**Předmět:** Vyjádření ke stavbě dopravní infrastruktury „Jižní tangenta České Budějovice  
(km 0,000 – km 2,706), okr. České Budějovice“  
**ID zprávy:** 786238081  
**Typ zprávy:** Datová zpráva  
**Datum a čas dodání:** 20.5.2020 v 9:15:24  
**Datum a čas doručení:** 20.5.2020 v 9:18:01

**Vyjádření ČGS ke stavbě dopravní infrastruktury „Jižní tangenta České Budějovice (km 0,000 – km 2,706), okr. České Budějovice“**

**Obr. 1.** Geologické schéma s vyznačením rozsahu řešeného území (upraveno podle: <https://mapy.geology.cz/geocr50/>).

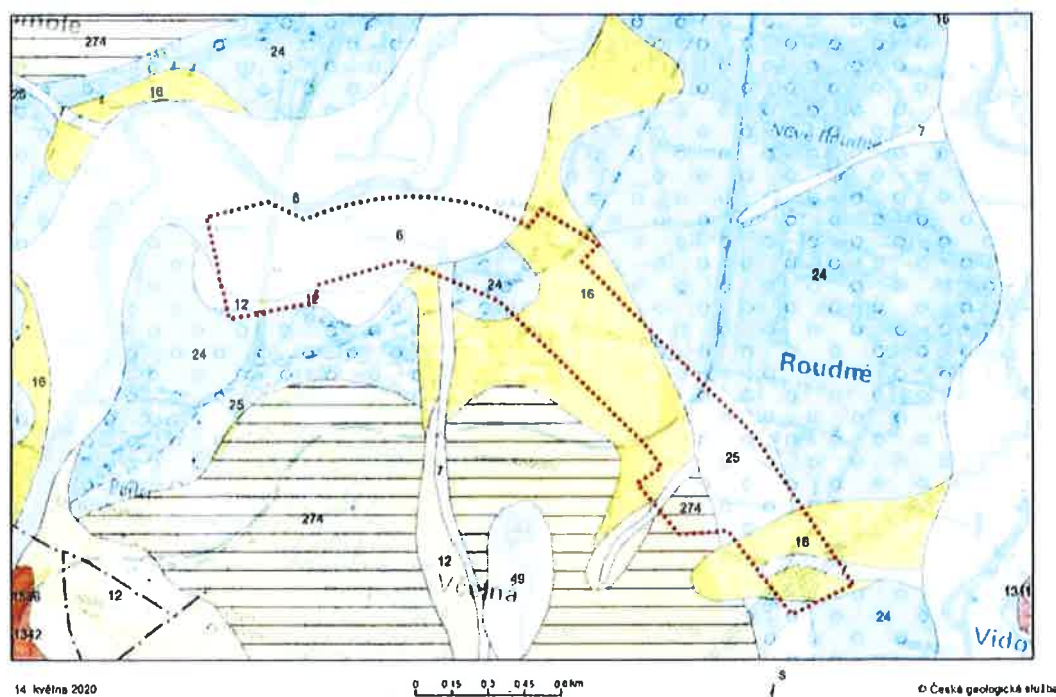
Geologická stavba zájmového území je poměrně jednoduchá, viz zjednodušené geologické schéma (obr. 1). Území je pokryto sedimenty českobudějovické pánve, předkvartérní podklad budují horniny moldanubika, převážně biotitické pararuly až migmatity s vložkami amfibolitů a krystalických vápenců. Při východním okraji zájmového území se nalézají svrchnokřídové uloženiny spodního oddílu klikovského souvrství (reprezentované převážně pískovci, jílovci a prachovci). Kvartérní sedimenty jsou zastoupeny převážně pleistocenními fluvialními sedimenty charakteru štěrkovitých písků až písčitých štěrků, pleistocenní sprašoidní pokryvy (sprašové hlíny) charakteru hlín a jílu s nízkou až střední plasticitou, v západní části rovněž sedimenty údolní nivy Vltavy charakteru povodňových náplavů (hlíny, písky), při bázi zde lze počítat i se štěrkovými uloženinami.
